Determinazione dirigenziale	n. DET-AMB-2023-6304 del 01/12/2023
Oggetto	Adozione di Autorizzazione Unica Ambientale (AUA) ai sensi del D.P.R. 59/2013 relativa alla società HERA SPA per l'impianto destinato ad attività di CDR- Centro di Raccolta Rifiuti Urbani, sito in Comune di Castel San Pietro Terme (BO), via Sardegna n. SNC.
Proposta	n. PDET-AMB-2023-6544 del 30/11/2023
Struttura adottante	Servizio Autorizzazioni e Concessioni di Bologna
Dirigente adottante	PATRIZIA VITALI

Oggetto: Adozione di Autorizzazione Unica Ambientale (AUA) ai sensi del D.P.R. 59/2013 relativa alla società **HERA SPA** per l'impianto destinato ad attività di CDR- Centro di Raccolta Rifiuti Urbani, sito in Comune di Castel San Pietro Terme (BO), via Sardegna n. SNC.

OGGETTO: *Parere per autorizzazione unica ambientale - scarico di Acque di prima pioggia in fognatura:*

Elaborato grafico Tav.A.06 - Rev1 del 28/06/2023 – Planimetria Stato di Progetto - Rete Fognaria

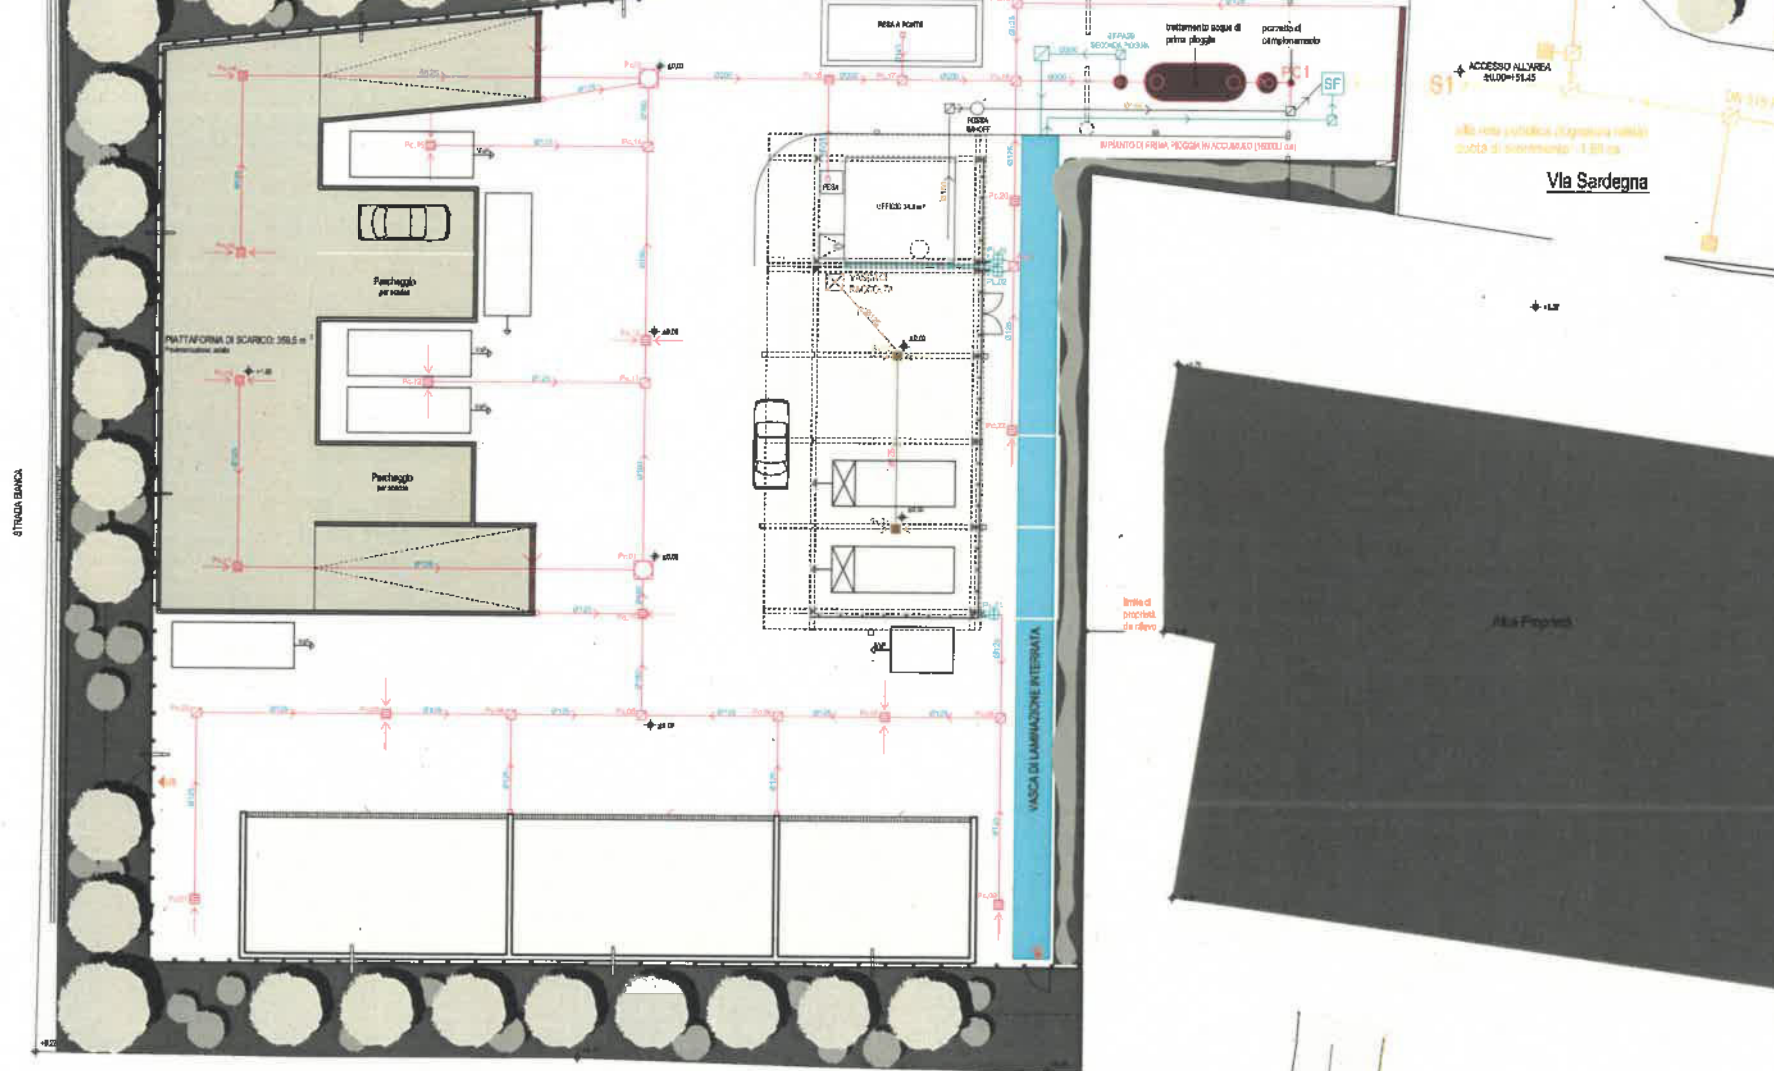
- 1) Viene accettata nella pubblica fognatura di tipo misto di Via Sardegna l'immissione indicata in planimetria al punto S1 derivante dall'insieme di acque reflue di prima pioggia, acque reflue domestiche e acque meteoriche non contaminate e seconda pioggia da impianto di condizionamento locali e acque meteoriche;

- b) portata massima di scarico pari a 1,5 litri/sec;Il controllo avverrà nel pozzetto campionamento contraddistinto in planimetria con sigla PC1. Il pozzetto di campionamento deve risultare identificato mediante targhetta esterna o altro sistema identificativo;

SCHEMA VASCA DI LAMINAZIONE - PIANTA, PROSPETTO E SEZIONI

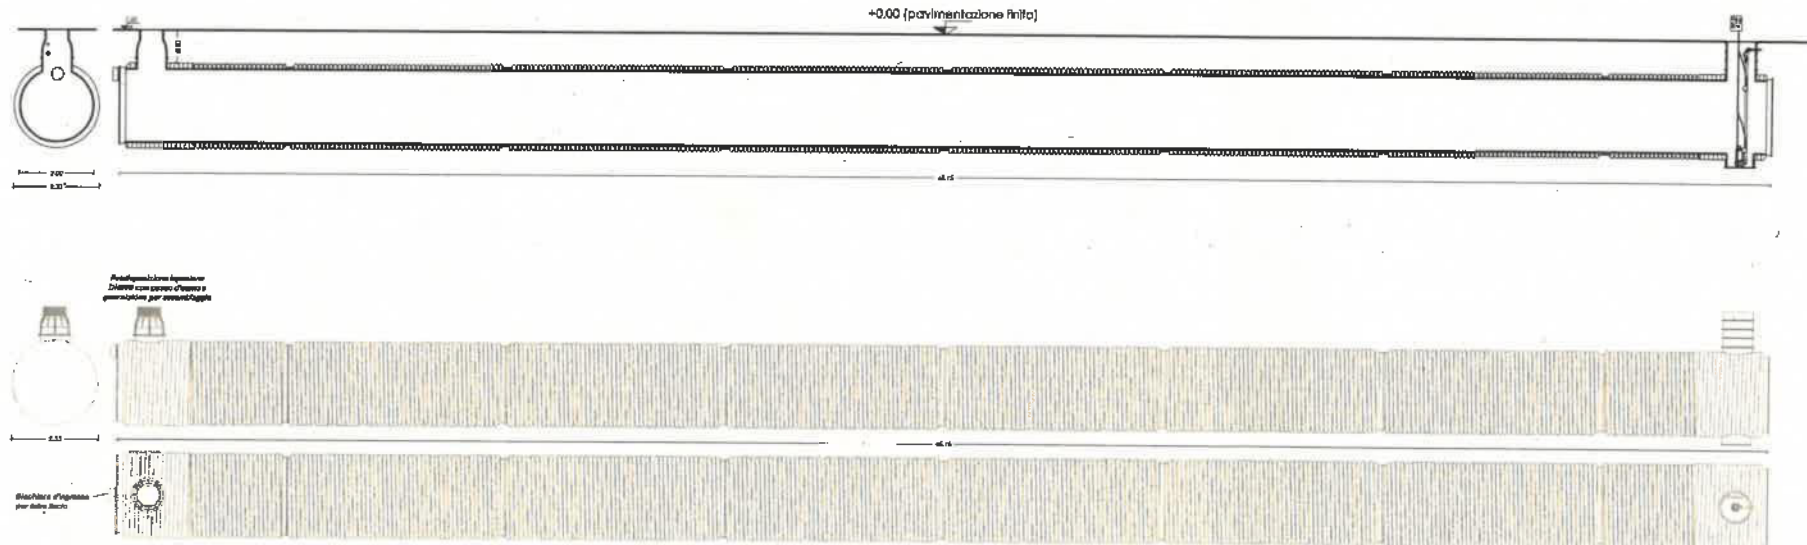
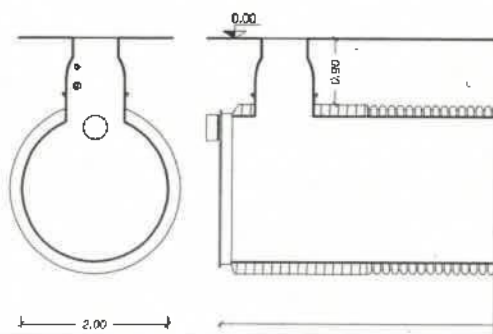
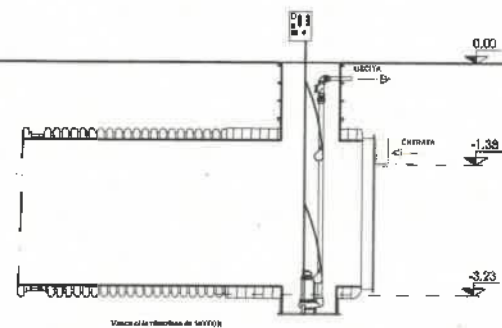
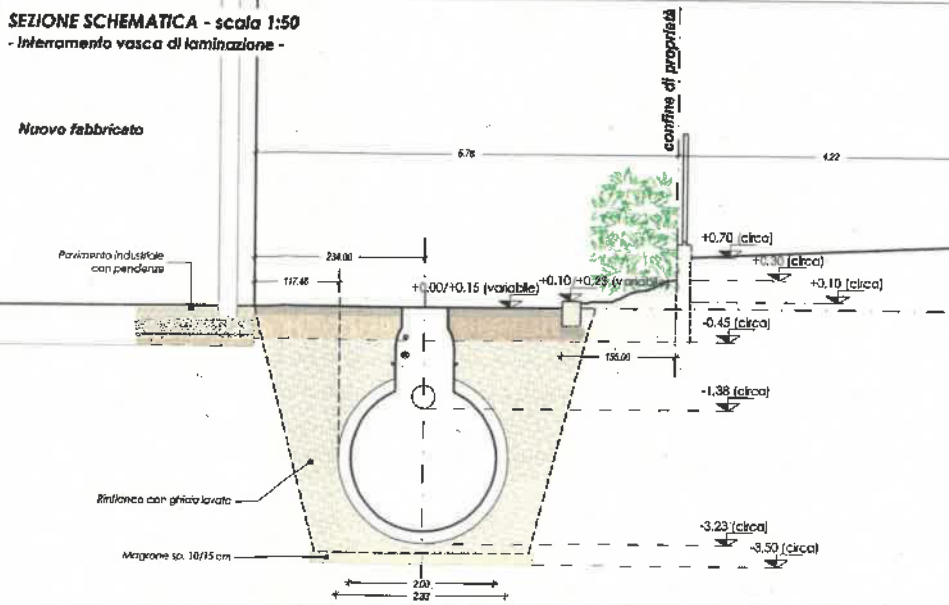
- III) l'impianto di trattamento acque di Prima Pioggia è costituito dalla sezione di accumulo/sedimentazione (capacità pari a mc.15) dotata di pompa con portata pari a 1.5 litri/sec per il trasferimento alla sezione di disoleazione;

- IV) per il principio di invarianza idraulica, relativamente alle acque meteoriche non contaminate e alla seconda pioggia, viene predisposta di progetto una vasca di laminazione laminazione (serbatoio lineare di m.45) dotato in uscita di elettropompa con portata paria 3 litri/sec.;

- 5) Lo svuotamento della vasca prima pioggia dovrà essere attivato 48-72 ore dopo la fine dell'evento meteorico e comunque mai mentre piove;
- 6) Lo svuotamento della vasca di laminazione dovrà essere attivato nelle 24 ore successive all'evento meteorico e deve rispettare la portata massima di scarico pari a 3 litri/sec.
